**AVIS RELATIF À LA PROTECTION
CONTRE LES EVENTUELS EFFETS NOCIFS ET NUISANCES
PROVOQUÉS PAR LES RAYONNEMENTS NON IONISANTS
GÉNÉRÉS PAR DES ANTENNES ÉMETTRICES STATIONNAIRES**

Commune : ARLON - Exploitant : ORANGE

Référence exploitant : 058R1_2/ 32058R1_1/ 42058R1_1/ 52058R1_1

Rapport n° 2907 / 2025

Figure 1 : Vue en plan des lieux de séjour et des points de contrôle

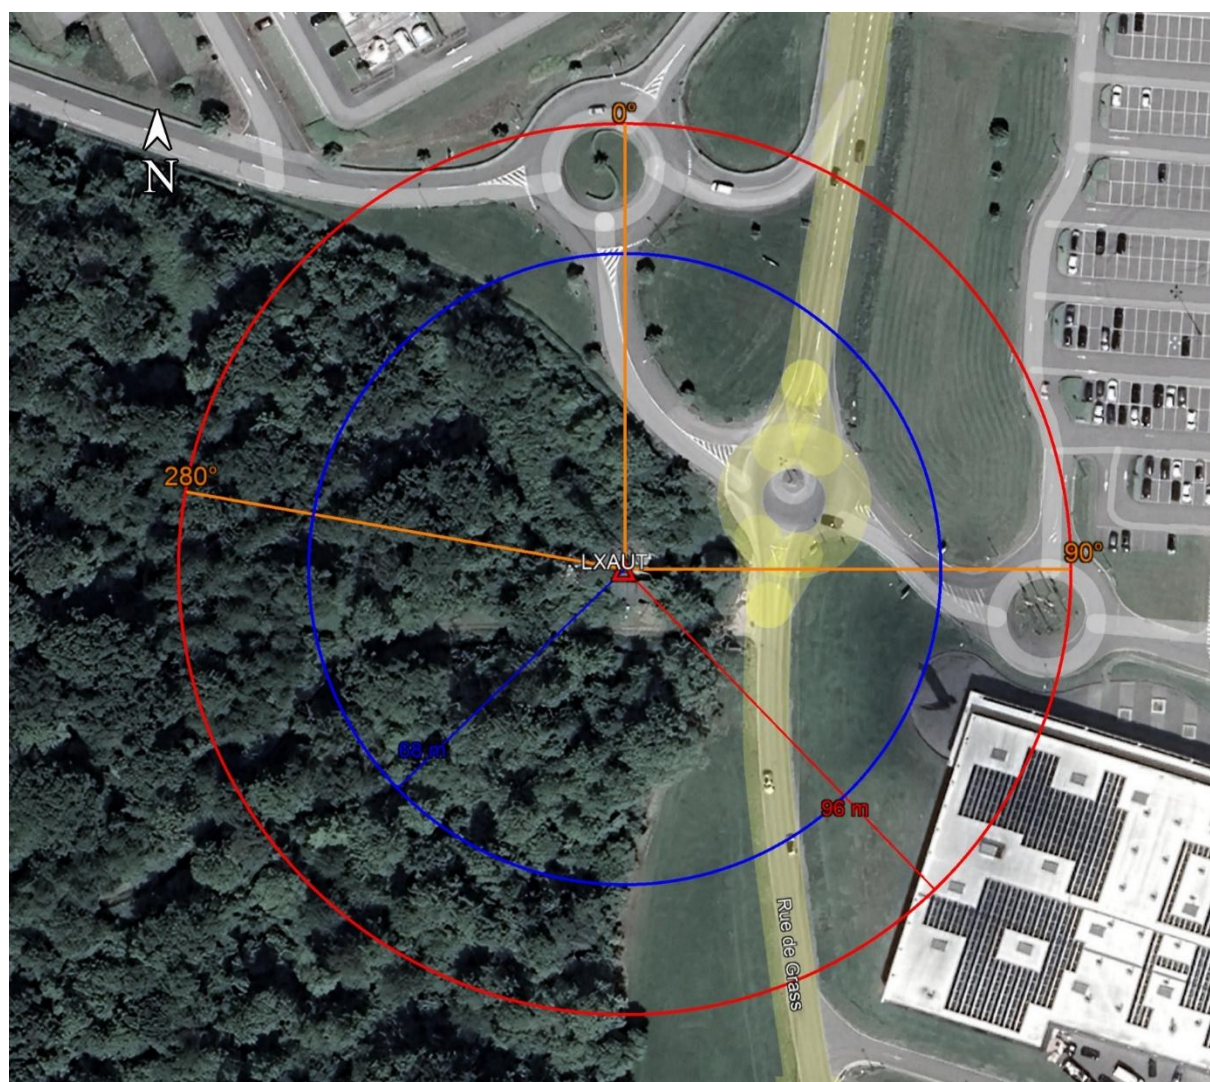
En ce qui concerne les antennes de l'installation mentionnées dans le tableau 1, la distance maximale à laquelle la limite pourrait être atteinte, à l'extérieur, est égale à 94,0 m. S'il n'y a pas de LS à une distance inférieure, les antennes respectent forcément la limite d'immission.

Dans le cas des LS situés à l'intérieur des bâtiments, une atténuation d'obstacle est prise en compte et il en résulte que la distance maximale à laquelle la limite pourrait être atteinte se réduit à 67,3 m.
